SUSITARIMAS
DĖL 2025 M. RUGPJŪČIO 28 D. KAUNO SAULĖS GIMNAZIJOS, SAVANORIŲ PR. 46,
KAUNE, KAPITALINIO REMONTO RANGOS SUTARTIES NR. BS-62
SĄLYGŲ KEITIMO

DARBŲ PAKEITIMO AKTAS NR. 3

Projekto pavadinimas: Mokyklos pastato Savanorių pr. 46, Kaune, kapitalinio remonto projektas

Pakeitimo nurodymas Nr. 3

2.2. Susiję dokumentai / priedai: - šio pakeitimo nurodymo Priedas Nr. 2 lokalinė sąmata "Papildomi darbai", Priedas Nr. 2.1 Teraso plytelių planas

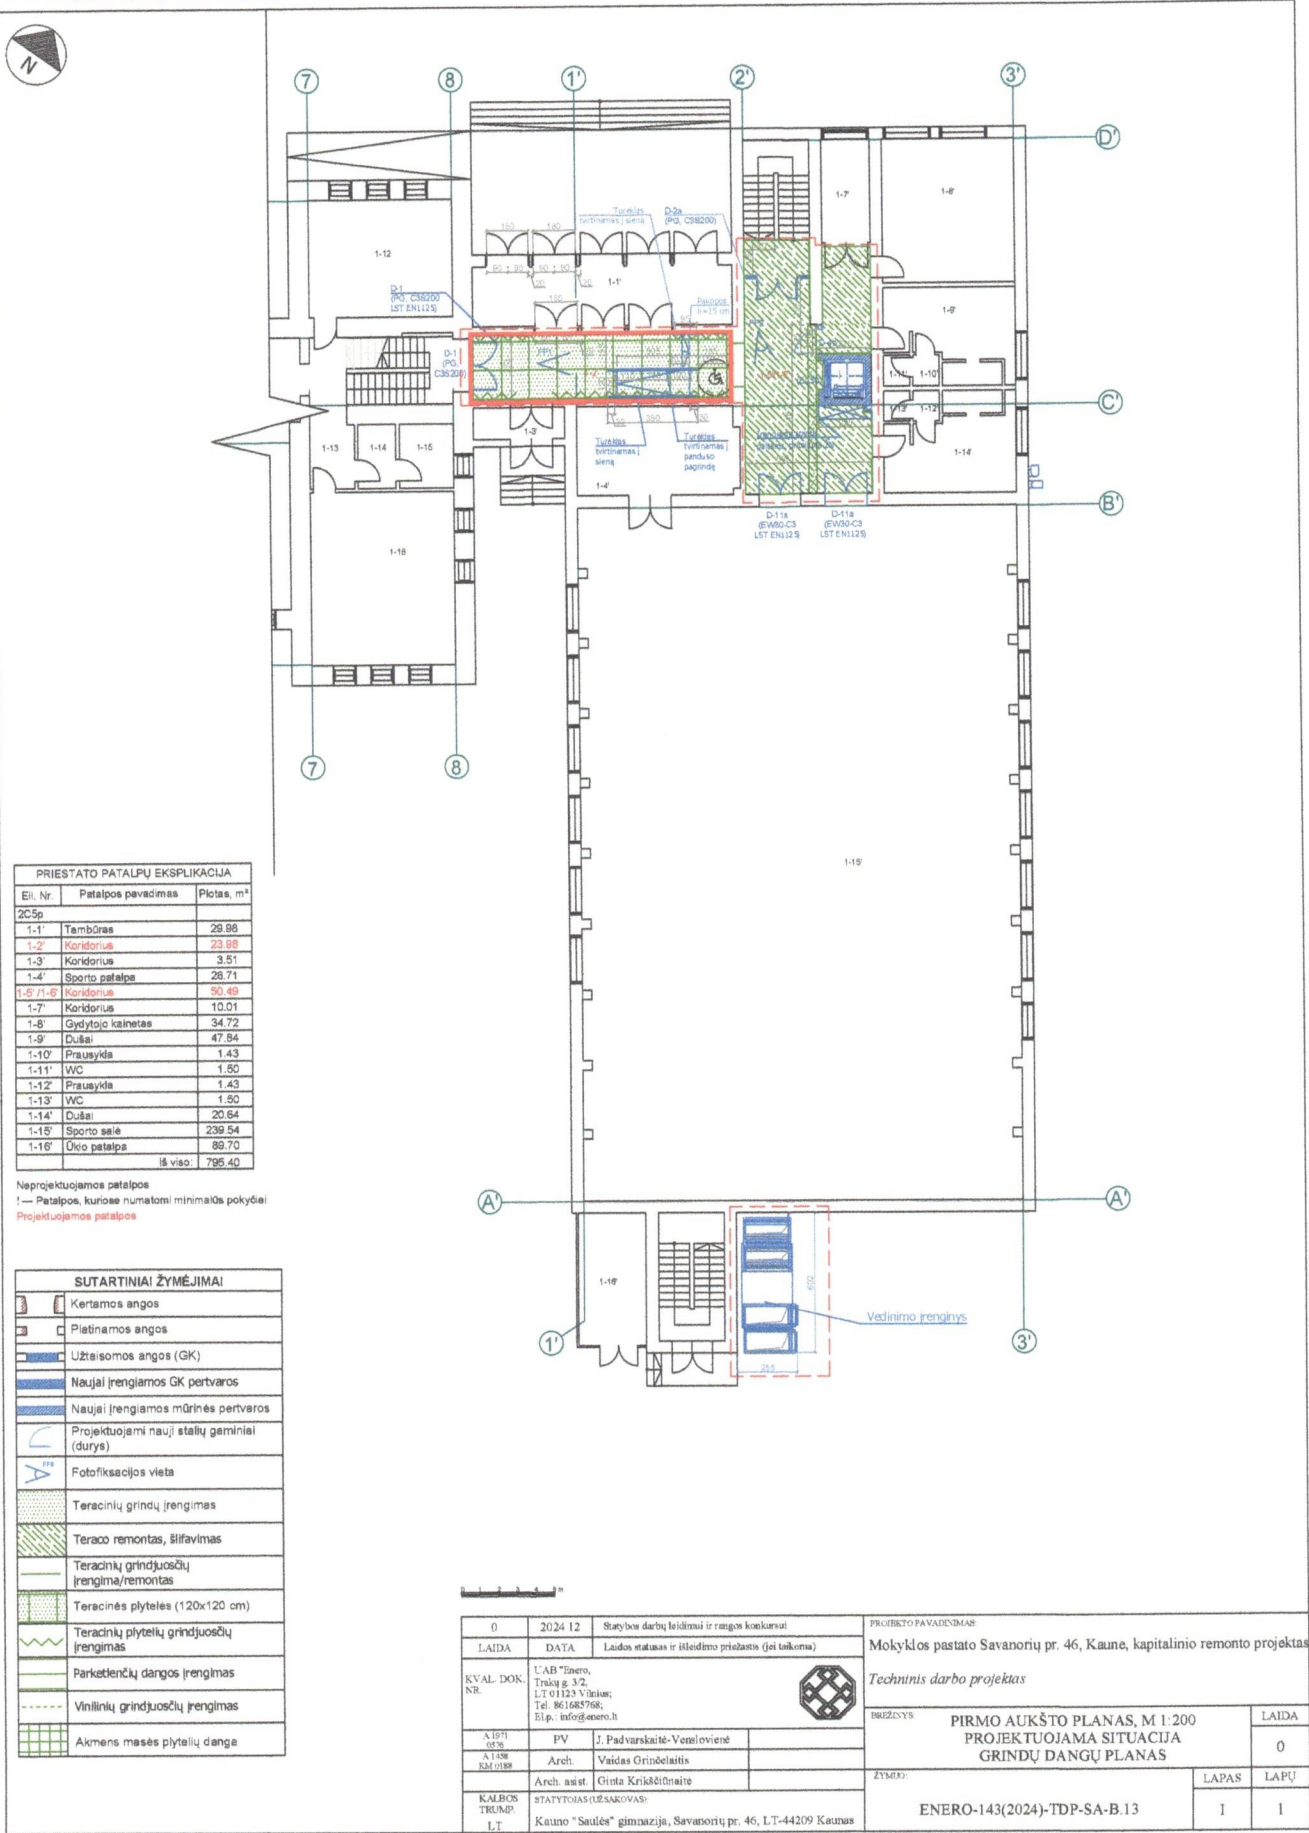
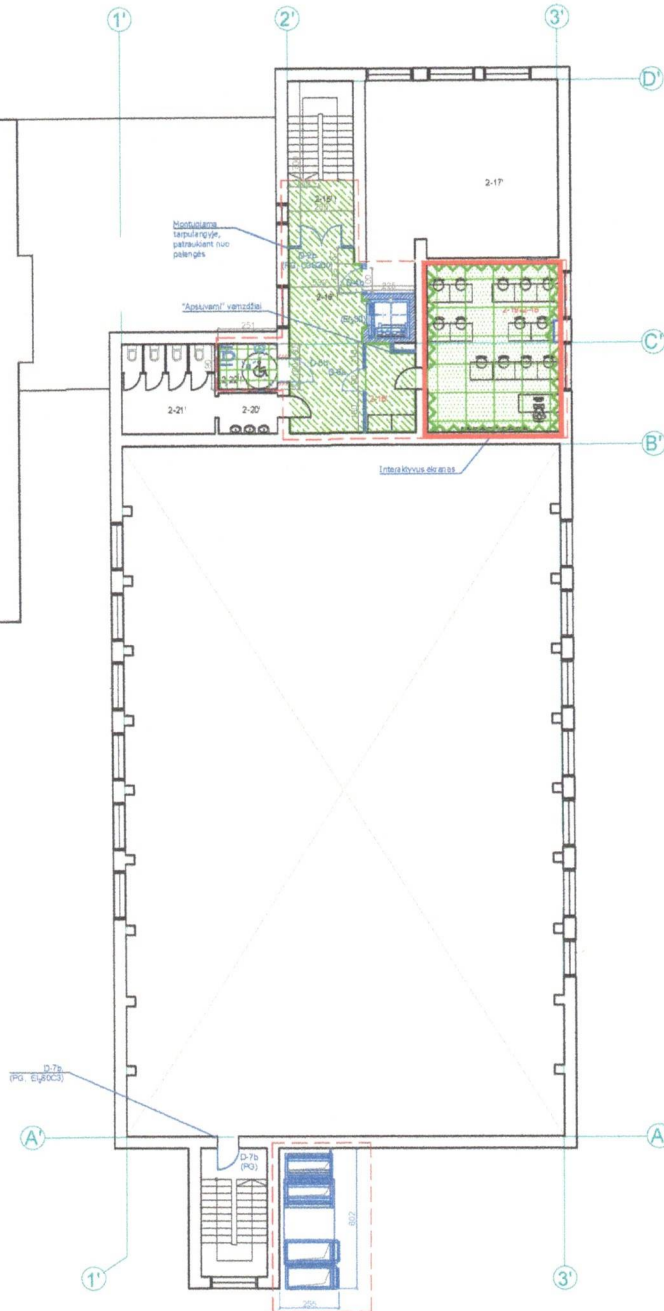
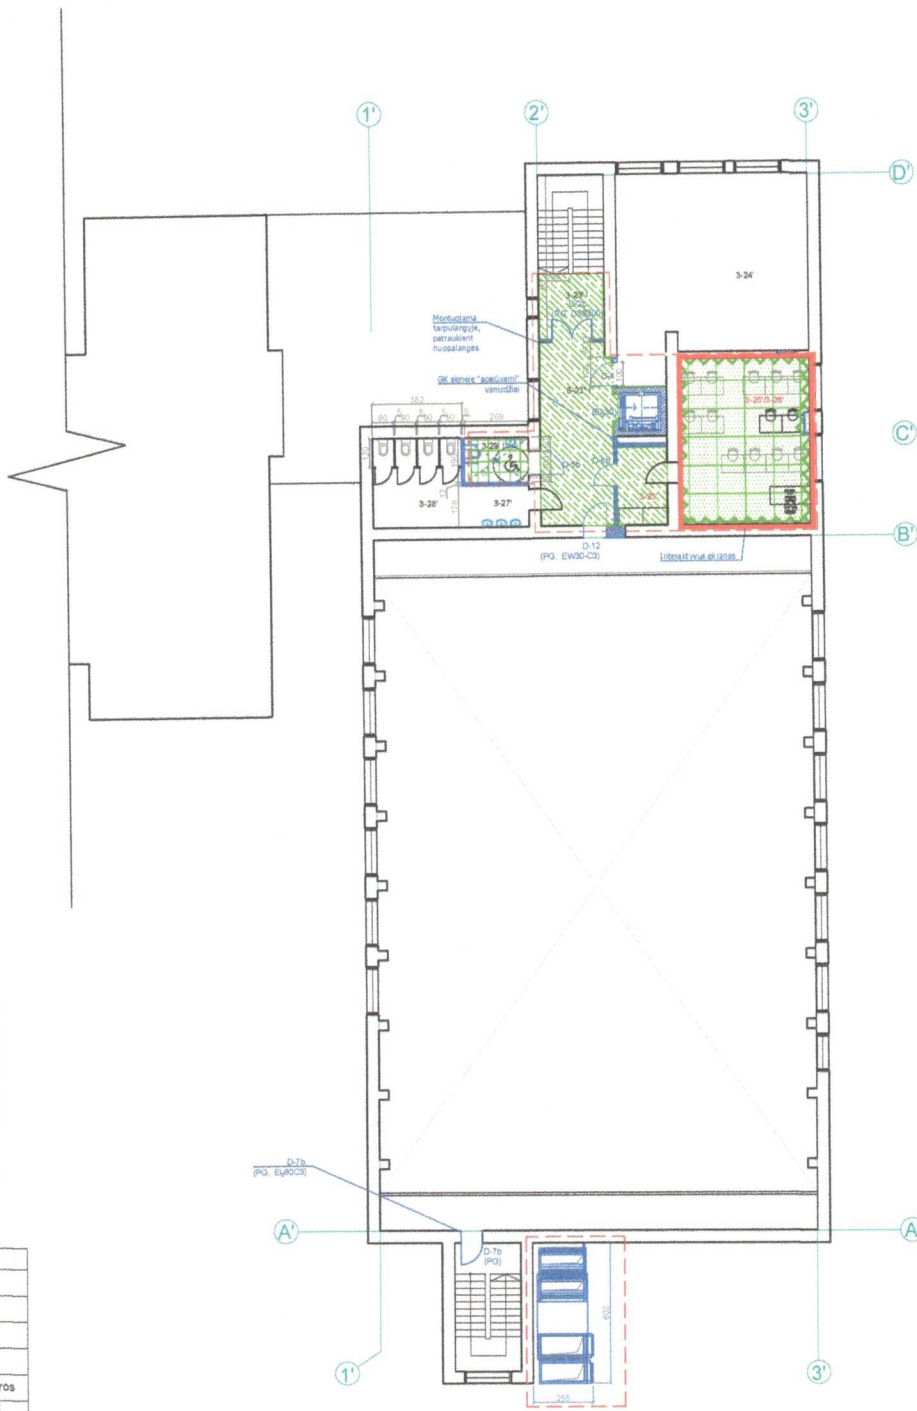
2.1. Darbų/paslaugų pavadinimas: Teraso plytelių įrengimas

Rangovui vykdant statybos darbus pagal Techninio darbo projekto Architektūros dalies (toliau- TDP-SA) sprendinius, numatyta įrengti teraso plytelių grindų apdailą 1-2; 2-19'/2-18'; 3-25'/3-26' patalpose.

Užsakovo įsigytas pirkimo metu darbų kiekis (kuris pabrėžtina buvo nurodytas TDP, kuriuo vadovaujantis Rangovas teikė Pasiūlymą) iš Rangovo buvo 102 m² teraso plytelių klijavimo bei 66,62 m² teraso grindjuosčių įrengimo.

Rangovas, atliko faktinius patalpų grindų matavimus ir nustatė, kad būsimų grindų dangos įrengimui reikalinga

113,05 m2. Teraso grindų dangos įrengimas, bei 82,13 m teraso grindjuosčių įrengimo.

Projekto dalyviai konstatuoja, kad Sutarties įgyvendinimui būtina įsigyti trūkstamą teraso grindų plytelių įrengimo kiekį 11,05 m2 ir teraso grindjuosčių įrengimo kiekį 15,51 m. iš Rangovo. Pakeitimas turi būti suderintas ir patvirtintas Projekto autoriaus (-ių).

Atsižvelgiant į 2.1 p. nustatytas objektyvias ir pagrįstas aplinkybes, vadovaujantis Rangos sutarties 23 p. ir 70 p. nuostatomis, Užsakovo įgaliotas atstovas ir kiti atsakingi bei įgalioti statybos dalyviai/asmenys pritaria papildomų darbų kiekio (apimtys) keitimui ir papildomų darbų atlikimui. Užsakovas sutinka su sutarties keitimu, dėl keičiamų darbų kiekio (apimtys), tokių darbų atlikimu, įskaitant sutinka apmokėti Rangovui už padidėjusius darbų kiekius. Šio pakeitimo akto pagrindu bei Sutarties nuostatomis rengiamas papildomas susitarimas prie Sutarties dėl papildomų darbų įsigijimo, Sutarties kainos keitimo. Susitarimą rengia Užsakovas.
